PROGETTO DEFINITIVO NUOVO COLLEGAMENTO FERROVIARIO STAZIONE DI BERGAMO –
"AEROPORTO ORIO AL SERIO" (Codice procedura 5609)

OGGETTO DELLE OSSERVAZIONI

TESTO DELL' OSSERVAZIONE

Allegato 3 - Stralcio Tav. Planimetria acque meteoriche tav.1/6 (NM2701D26P7ID0002001A)

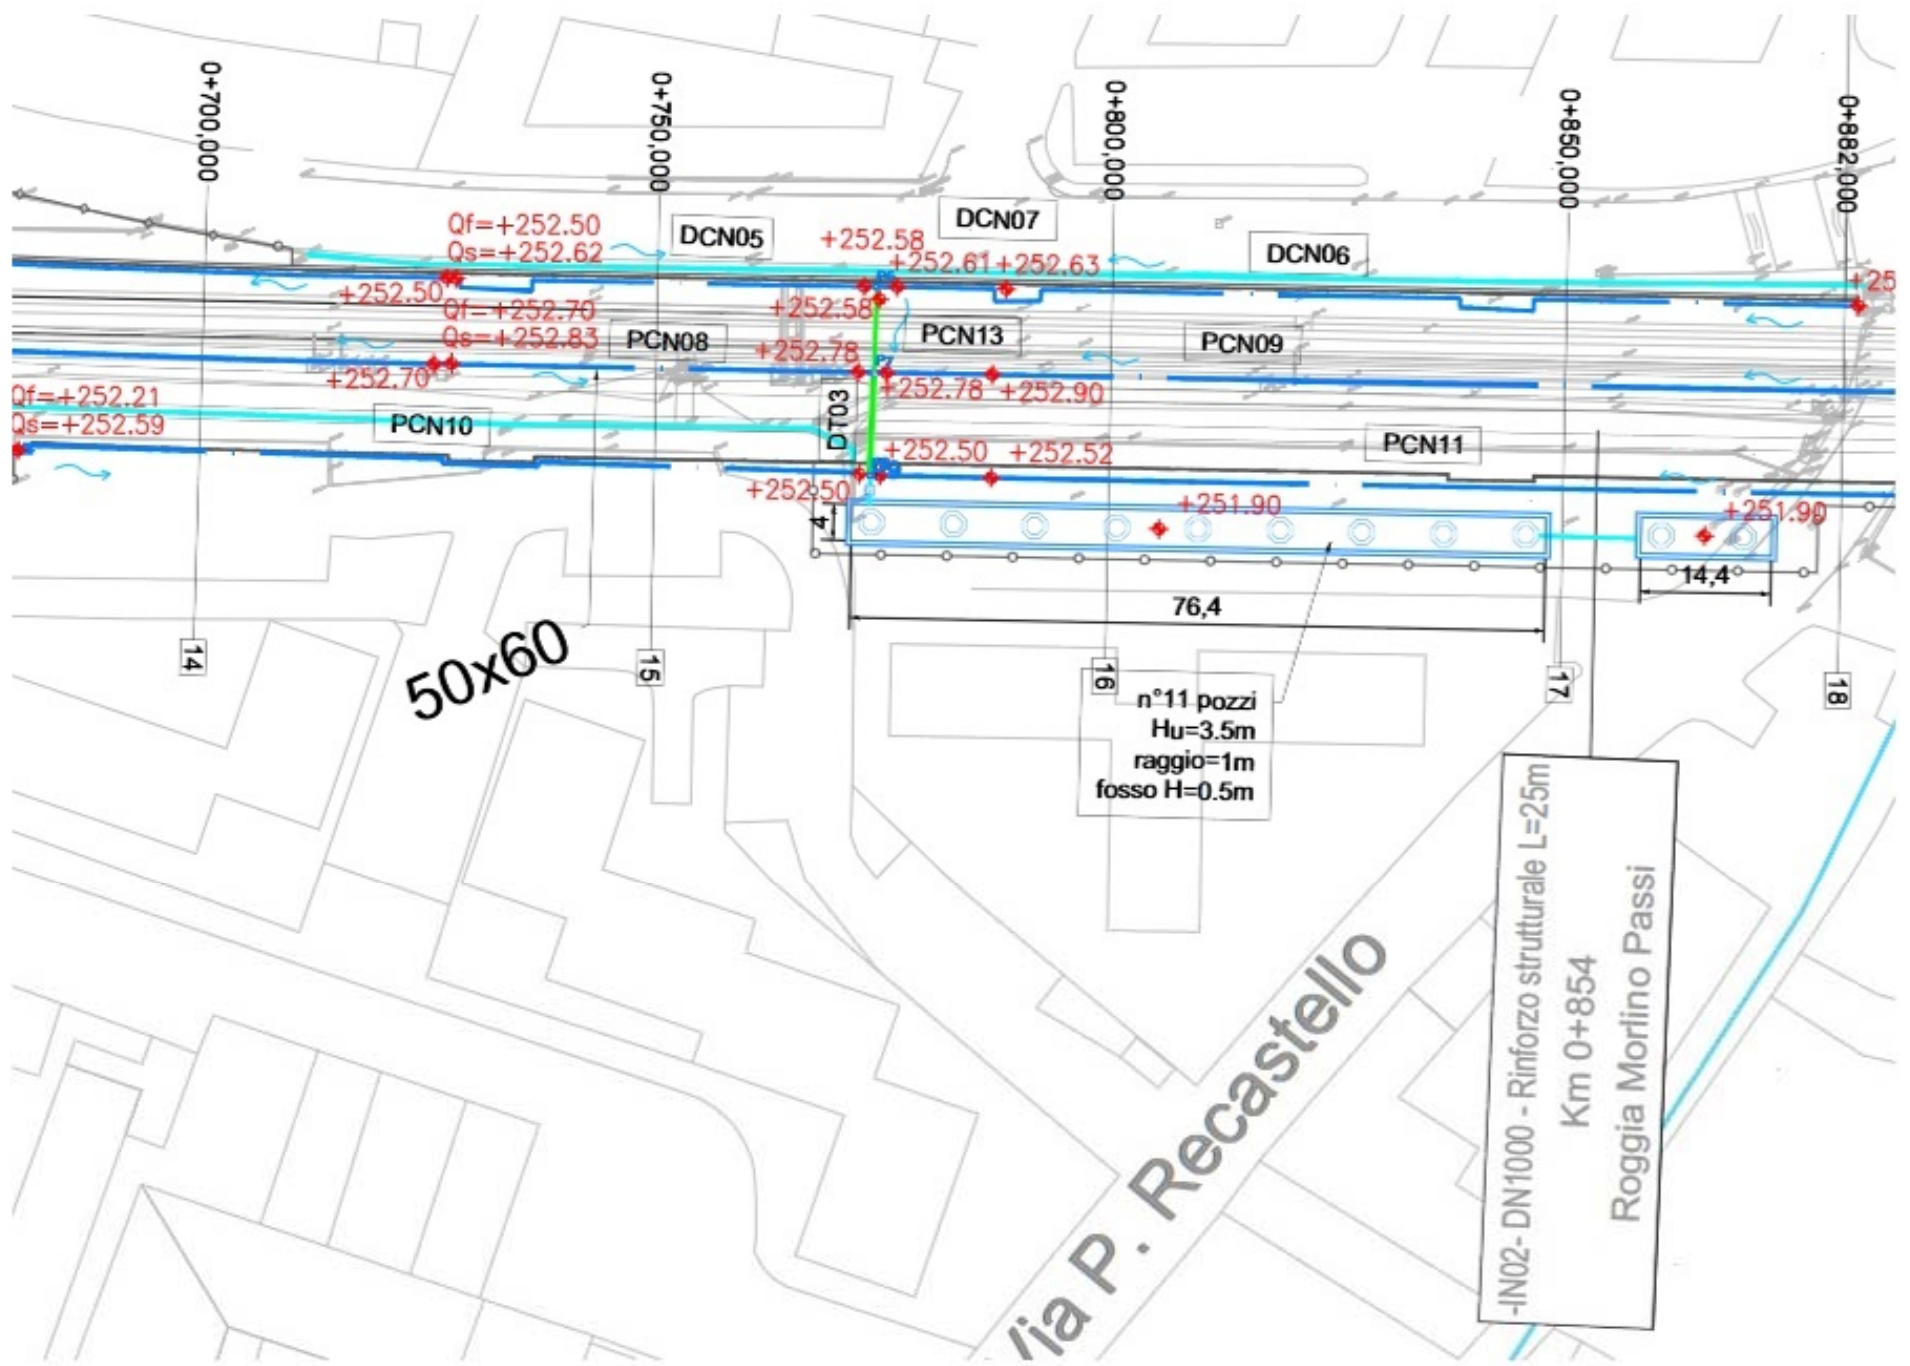
Dai documenti progettuali (relazione generale – studio acustico) non è dimostrata la necessità di ubicare proprio nell'area di pertinenza del "Condominio Felice" la rete di drenaggio delle acque meteoriche provenienti dalla piattaforma ferroviaria, visto che pare più idonea e senza rischi di danni l'area in prossimità delle sezioni n. 20 e 21, in coincidenza di una linea ferroviaria non più utilizzata (ex officina FERVET), oppure a sud, nell'adiacente campo agricolo.

Un'alternativa, molto meno invasiva, su area comunale, è rappresentata dalla superficie in prossimità dell'attuale passerella, a nord-ovest della stessa.

Si **richiede**, pertanto, sia mantenuta intatta, e non oggetto di intervento, l'area verde e parcheggio di proprietà del Condominio Felice di via Recastello per la quale è previsto l'esproprio e la collocazione di 11 pozzi perdenti.
